Van: [redacted]
Verzonden: donderdag 8 oktober 2020 7:03
Aan: [redacted]
Onderwerp: FW: trillingsmeter Grimburgwal

Ivm het intrillen van het prolock scherm tpv Grimburgwal. Deze komt niet heel diep te staan maar gezien de dichte nabijheid van de monumentale panden is het voor de zekerheid verstandig om hierbij toch een trillingsmeter te laten plaatsen (1 stuks die dan verplaatst kan worden per kant) en de trillingen te monitoren.

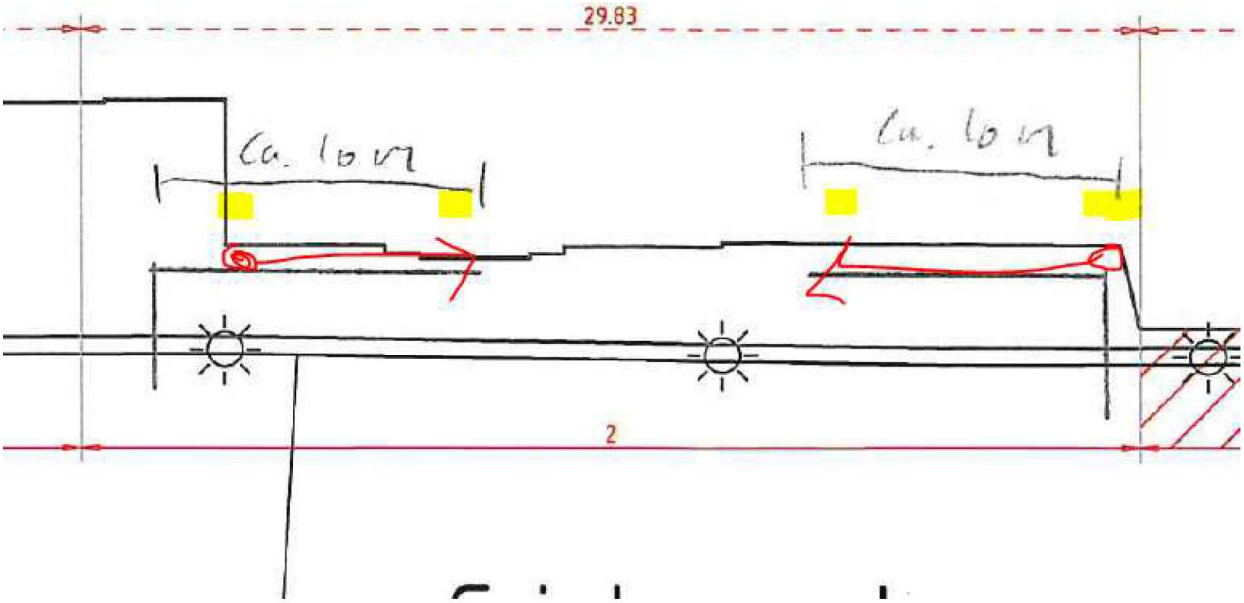
Wij zijn bij Bouwrisk nagegaan wat de mogelijkheden van jouw voorstel zijn. Het aanbrengen van bevestigingspunten aan de buitenzijde is al een opgave, omdat de aangegeven punten boven water zitten.
Het verhangen van de meters wordt hiermee dagelijks ook erg bewerkelijk en praktisch niet te doen. Tevens bestaat het risico dat de meter te water kan raken en de meter kan je gewoonweg niet kwijt.

Ons voorstel is of jij z.s.m. na kan gaan of de meters inpandig geplaatst kunnen. Het lijkt ons ook beter om vaste trillingsmeters te hangen, anders moet je elke dag het gebouw in en uit, weet niet of dit wenselijk is.
Graag aangeven hoeveelheid meters en op welke locatie inpandig. Wij willen dan ook graag toestemming voor het plaatsen van de meters inpandig en toestemming tot toegang van het gebouw.

Hierbij de locatie:

- op 4 plekken bevestigingspunten aanbrengen (zie geel in onderstaand figuur) en dan de trillingsmeter met de werkzaamheden mee verplaatsen.
